ASSE VIARIO MARCHE – UMBRIA E QUADRILATERO DI PENETRAZIONE INTERNA MAXI LOTTO 2

PROGETTO ESECUTIVO

<p>2.1.2 PEDEMONTANA DELLE MARCHE Secondo stralcio funzionale: Matelica Nord – Matelica sud/Castelraimondo nord</p> <p>INQUADRAMENTO DELL'INTERVENTO Nota integrativa di riscontro all'istruttoria Anas CDG-0112269-P del 19-10-2016</p>	<p>SCALA:</p> <p style="text-align: center;">-</p> <p>DATA:</p> <p style="text-align: center;">Febbraio 2016</p>
--	--

Opere in Sottterraneo:

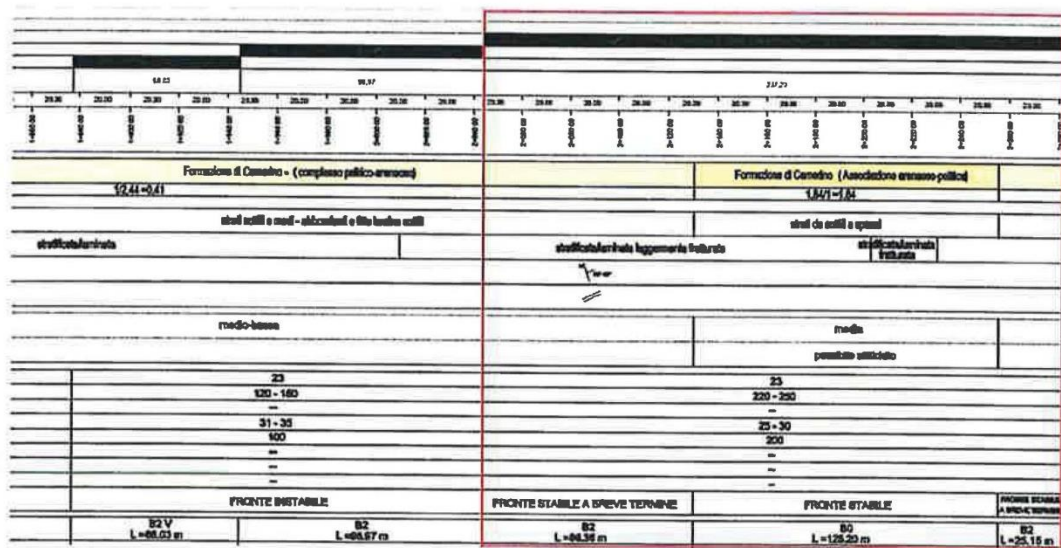
- Non si comprendono le motivazioni per le quali nel computo il prezzo unitario dell'acciaio è diverso nelle due gallerie, sia per le centine, sia per l'acciaio di armatura di calotta e arco rovescio.

L'applicazione di prezzi diversi è motivata dall'appartenenza delle due gallerie a due lotti diversi della precedente suddivisione in lotti del Progetto Definitivo.

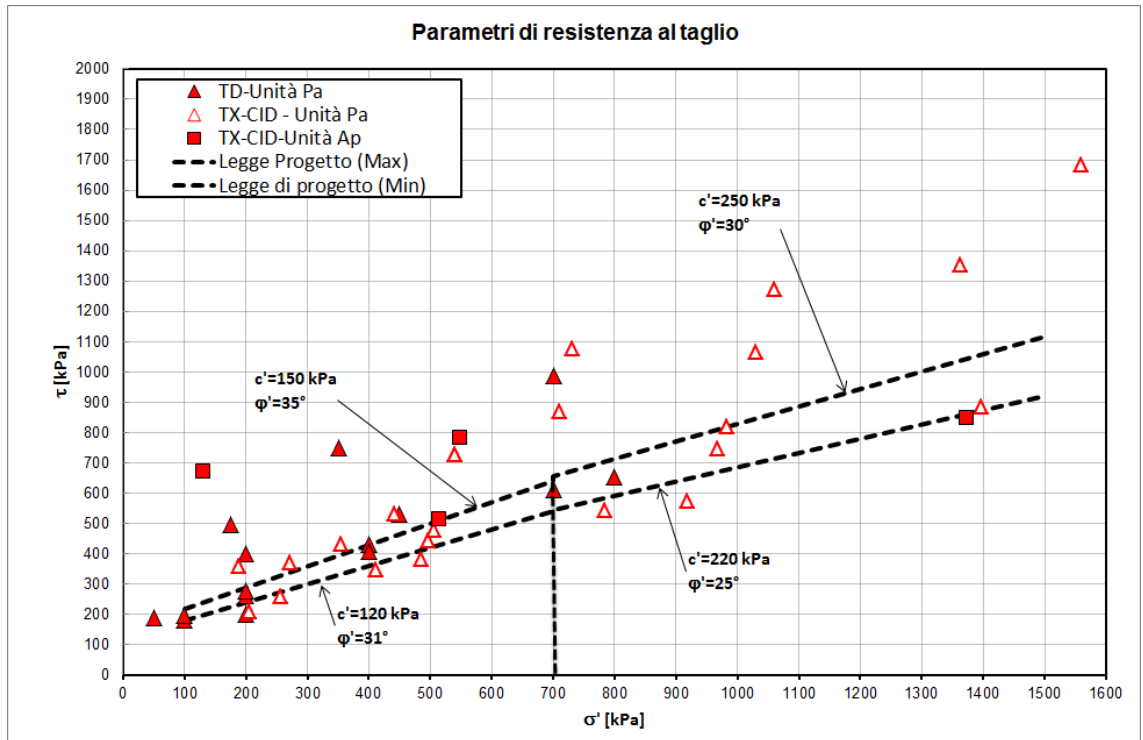
- Il cambiamento dei parametri di resistenza e deformabilità in funzione delle classi di copertura è un tipo di approccio che ha necessità di essere affiancato ad un riscontro oggettivo dei dati di progetto. Infatti nel PE sono riportati tratti di galleria che a parità di condizioni di copertura e di caratteristiche geomeccaniche presentano sezioni di scavo e consolidamento differenti, senza che a supporto vi sia perlomeno una distinzione tra le litologie attraversate. A titolo di esempio si riporta uno stralcio del profilo geomeccanico della galleria naturale "Croce di Calle" tra Pk 2+040 e Pk 2+280 (riquadro in rosso) in cui si evidenzia l'utilizzo successivamente di una sezione B2 e di una sezione B0.

Il criterio di resistenza è unico, senza alcun cambiamento in funzione delle classi di copertura. Il cambiamento dei parametri c' e ϕ' è motivato dall'andamento curvilineo dell'interpolazione dei dati di resistenza σ - τ . Come mostrato in figura, le resistenze sono state descritte con due tratti rettilinei con vertice corrispondente ad una tensione verticale efficace di 700 kPa (circa 30 m di profondità). Il tutto è stato meglio precisato nella relazione geotecnica.

Per quanto riguarda l'applicazione della sezione B0 in alcuni tratti, e in particolare nell'esempio citato della Croce di Calle, la scelta è correlata all'opportunità di ottimizzazione dei costi (ridotti per la sezione B0), prevedendo una diversa applicazione della sezione tipo in funzione della distribuzione del rapporto A/P lungo lo sviluppo della galleria. In particolare, la sezione B0 è stata applicata nelle tratte interessate da un rapporto $A/P \gg 1$ e pertanto caratterizzabili dal punto di vista geologico come "associazione arenacea - pelitica". Nelle tratte in cui invece il rapporto A/P definisce la presenza di una "associazione pelitica - arenacea" ($0 < A/P < 1$), la revisione del Profilo geomeccanico, così come discusso nel corso degli incontri tecnici presso la DCP ANAS, prevede l'applicazione, in maniera percentuale, di sezioni tipo B0 e B2.

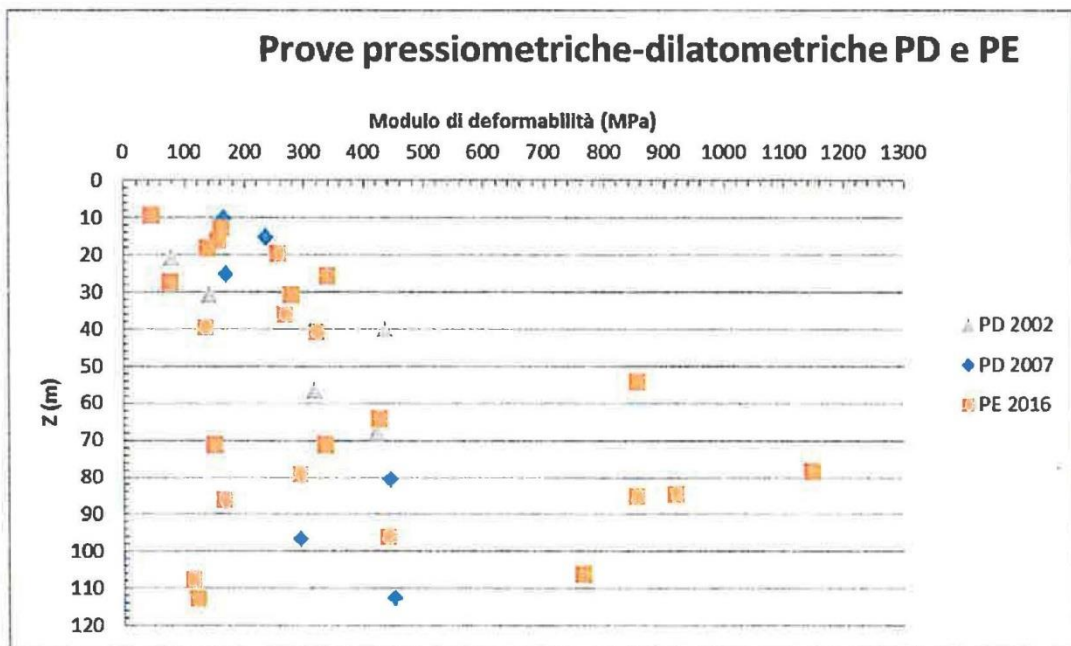
- L'analisi dei dati di progetto mostra che il Contraente Generale ha adottato dei parametri di resistenza e deformabilità ingiustificatamente cautelativi. Di seguito si illustrano le criticità individuate.
- Da un confronto tra PE e PD, si evidenzia un decadimento dei moduli elastici utilizzati nel progetto. Tale decadimento viene giustificato con l'integrazione di indagini realizzate in situ (prove dilatometriche) relative al progetto esecutivo. Da un confronto tra i moduli di deformabilità desunti dalle prove realizzate nel PD nel 2002 (pressiometriche) e nel 2007 (dilatometriche) con le prove integrative realizzate nel PE 2016 (dilatometriche), si rilevano tuttavia dei valori confrontabili, come si evince dalla Figura sotto riportata.

Si può inoltre notare che la variabilità dei moduli rilevata nel PE determina in alcuni casi (5 provini) dei valori di quest'ultimi notevolmente superiori rispetto a quanto osservato nel PD.

Dall'esame di tali dati pertanto non appare opportunamente giustificato l'impiego di moduli elastici nel PE assai inferiori rispetto a quanto ipotizzato nel PD.

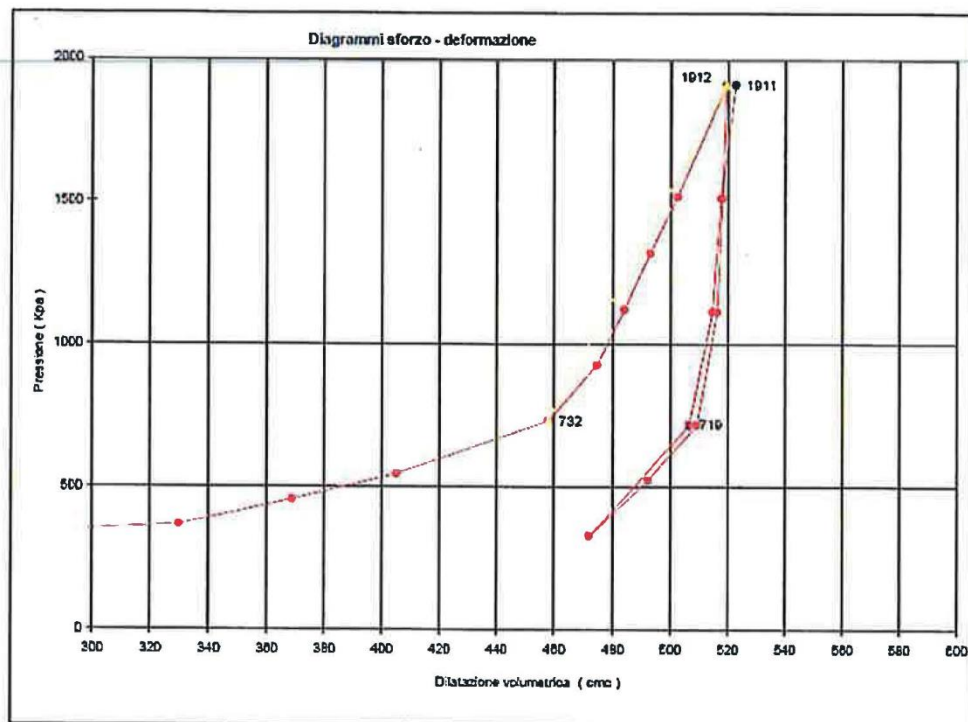
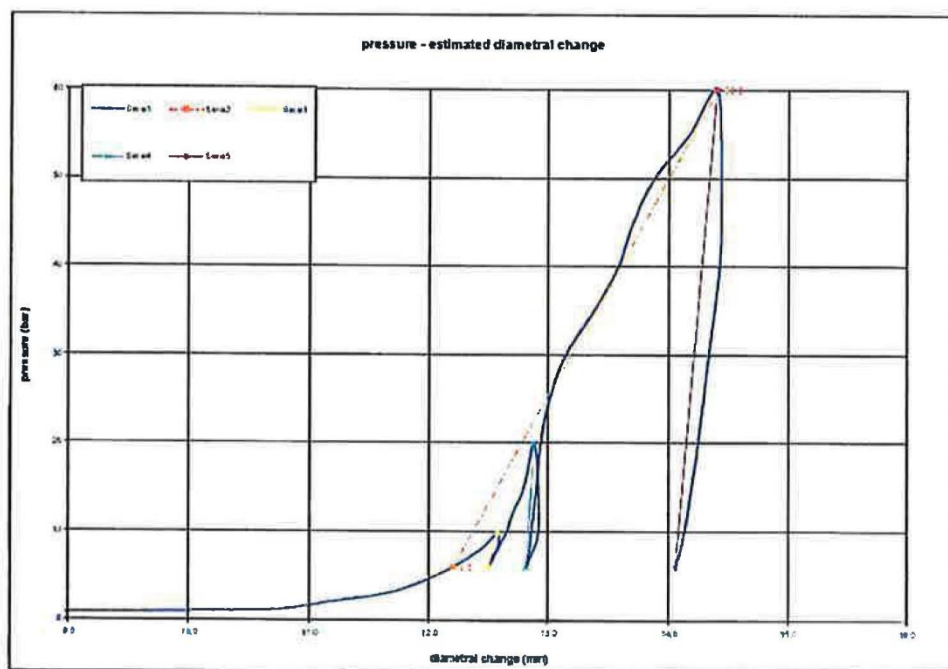
A dimostrazione di quanto asserito, il grafico precedente è stato ricostruito dalla Scrivente andando a valutare i parametri di deformabilità desunti dalle prove dilatometriche del PD e del PE in modo da poterli confrontare in maniera omogenea. Tali parametri sono stati calcolati nel tratto elastico, indicato con una linea gialla continua nella prova dilatometrica del PD e con una linea tratteggiata arancione nella prova dilatometrica del PE.

I parametri di resistenza e deformabilità del PE sono stati assunti sulla base dell'interpretazione di tutte le indagini in sito ed in laboratorio.

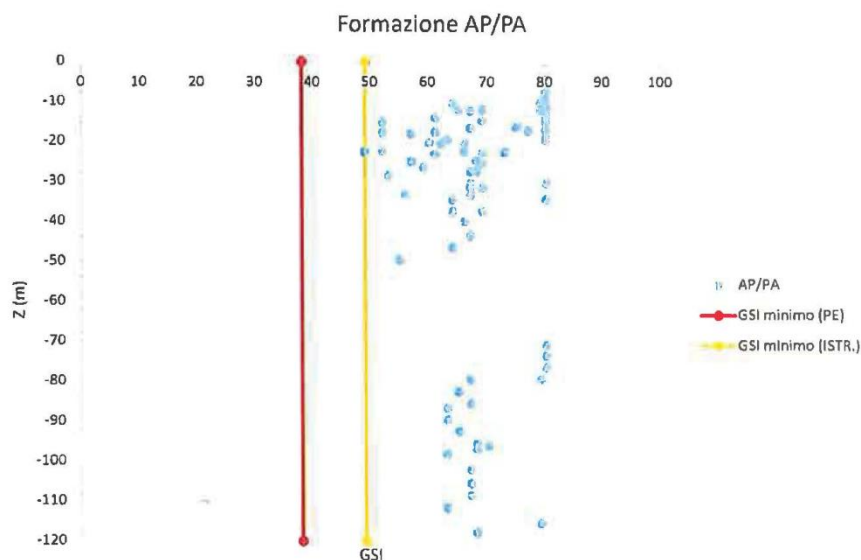
Sempre relativamente ai valori minimi adottati dal CG all'interno del PE, si rileva un ulteriore errore nel calcolo del GSI non essendo stato considerato il contributo dell'indice P4 riferito alle condizioni dei giunti. Nella tabella si mostra tale omissione (riquadrate in rosso) sia per la formazione di Camerino che per la formazione dello Schlier.

Pertanto i valori di GSI risultano sottostimati. Infatti aggiornando il calcolo del GSI per la formazione di Camerino si ottengono i risultati riportati nel grafico sottostante in cui si evidenzia che il valore del GSI minimo risulta pari a 49 (tratto arancione), a differenza dell'intervallo di valori adottati dal CG nel PE (tratto rosso) in cui si assume un GSI minimo pari a 38. Pertanto il valore medio che presumibilmente è stato adottato nelle verifiche del PE risulta sottostimato.

La mancanza del parametro P1 è chiaramente un errore del calcolo gestito automaticamente mediante foglio elettronico. Il fattore P4 ci risulta correttamente considerato, ad eccezione di due campioni ove, per errore, tale parametro non è stato inserito. La tabella è stata corretta nella Relazione geotecnica.

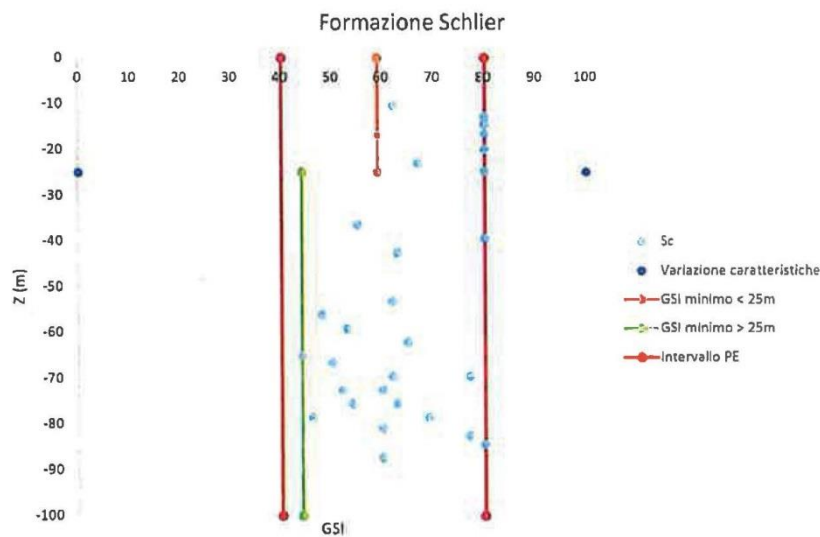
Tali valori non si correlano con i parametri di resistenza assunti nel PE. Infatti, il CG adotta una coesione pari a 50-60 kPa per profondità inferiori a 25m ca. e pari a 220-250 kPa per profondità superiori. Si evidenzia la mancata corrispondenza degli intervalli di profondità e l'impossibilità di ripercorrere il calcolo dei parametri di resistenza e deformabilità.

Ulteriore elemento discordante è il valore del GSI minimo valutato al di sopra ed al di sotto dei 25m (grafico sottostante). Si osserva che il valore minimo per profondità inferiori è pari a 59 mentre per profondità superiori è pari a 44, evidentemente in contrasto con i parametri di resistenza adottati per la formazione dello Schlier dal CG nel PE.

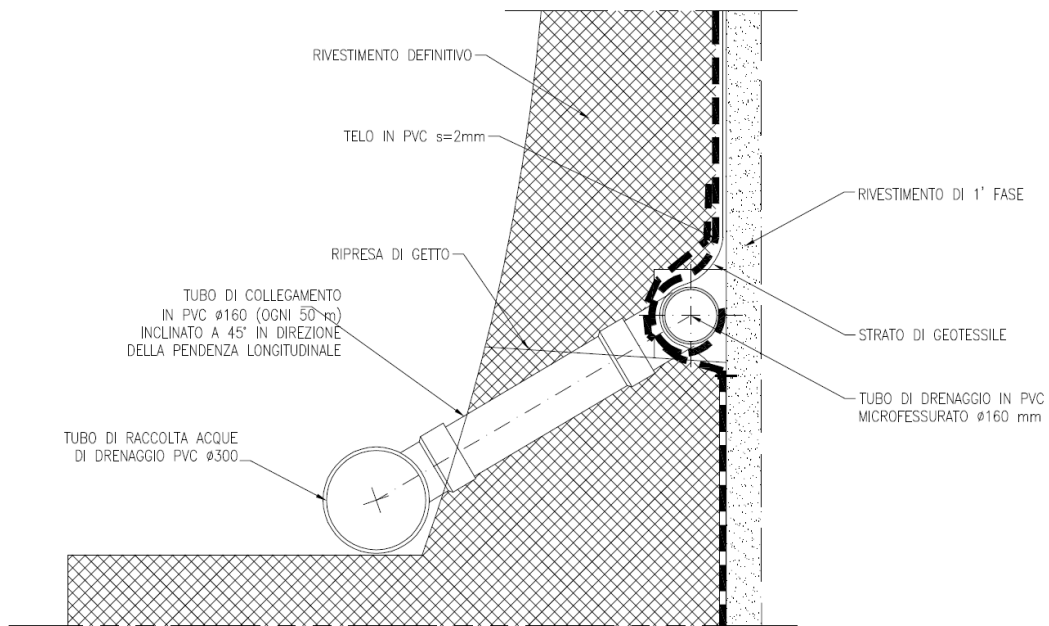
- Avendo rilevato, sia per la galleria Croce di Calle che per la galleria Mistrianello, un livello di falda superficiale, come si evince dai profili geomeccanici, risulta corretto e necessario calcolare i rivestimenti definitivi tenendo conto dell'effetto a lungo termine della presenza e delle spinte dell'acqua (ripristino delle condizioni idrostatiche). Non si condividono pertanto le assunzioni fatte in entrambe le relazioni di calcolo delle gallerie naturali nel paragrafo 5.

In considerazione del fatto che la galleria naturale, essendo dotata di impermeabilizzazione e di tubazione di drenaggio, non è un sistema a tubo chiuso si è proceduto al dimensionamento dei rivestimenti definitivi in assenza di battente idrico al di sopra della calotta. La presenza della tubazioni di drenaggio (vedi figura seguente) connesse al sistema di impermeabilizzazione dei rivestimenti consente, infatti, di conferire l'acqua verso l'esterno dell'opera a seguito dell'instaurarsi di un moto di filtrazione nell'intorno del cavo.
